改善箇所説明図

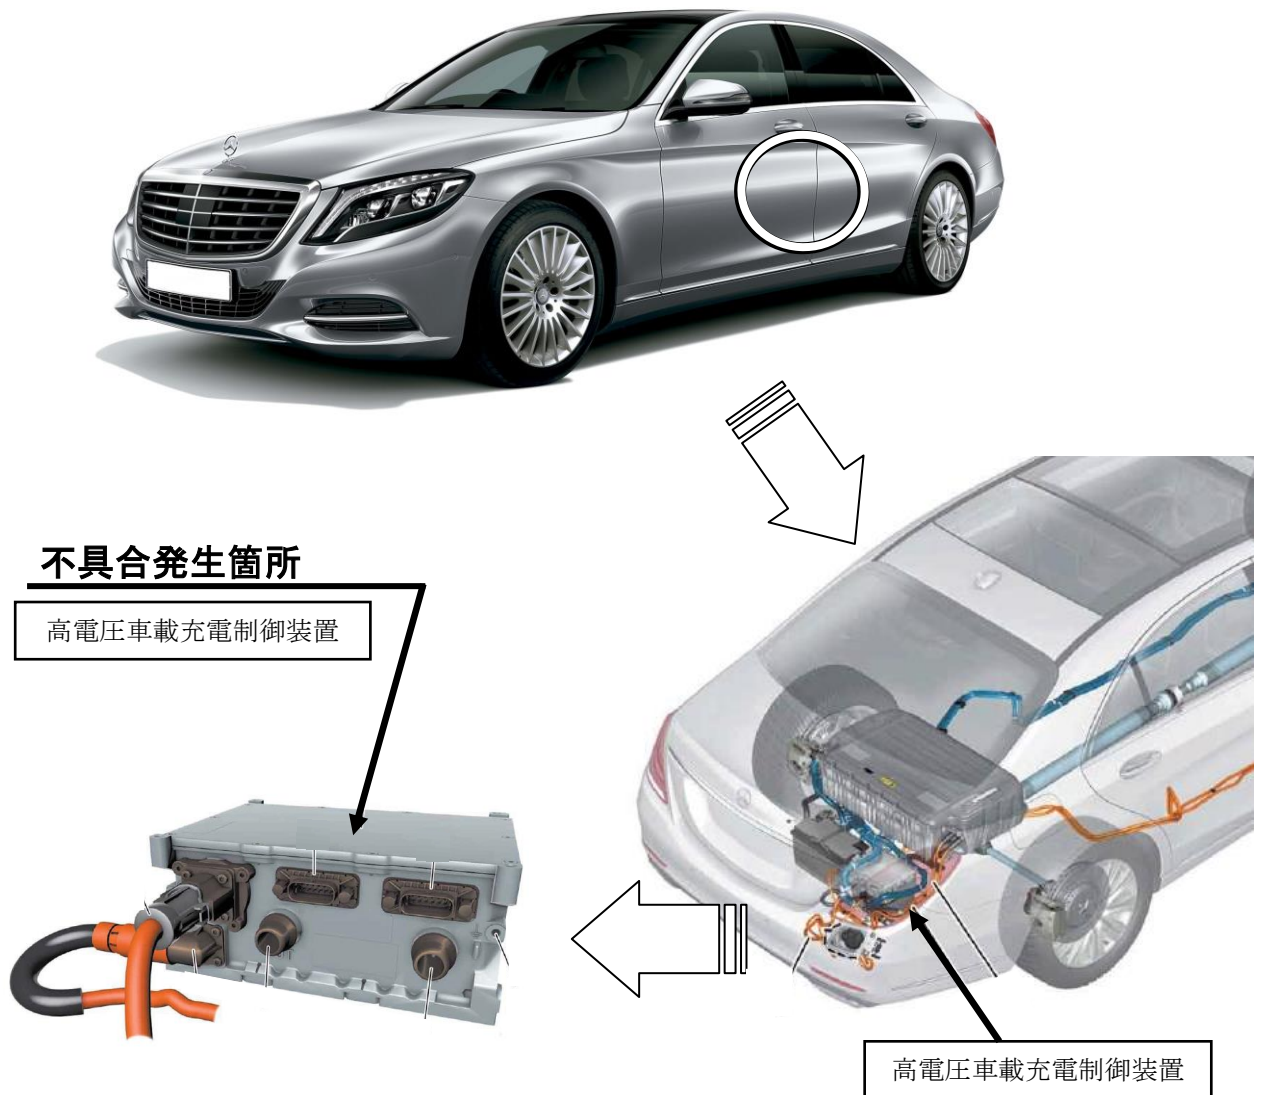
プラグインハイブリッド車の高電圧車載充電制御装置において、当該装置の基板の製造が不適切なため、充電ケーブルの接続を誤検知することがある。そのため、充電ケーブル接続時に充電ができないほか、走行中に充電ケーブルが接続状態にあると誤検知すると、停車時にシフトレンジがパーキングポジションとなり、駐車ブレーキが作動して、走行不能となるおそれがある。

全車両、高電圧車載充電制御装置を良品に交換する。
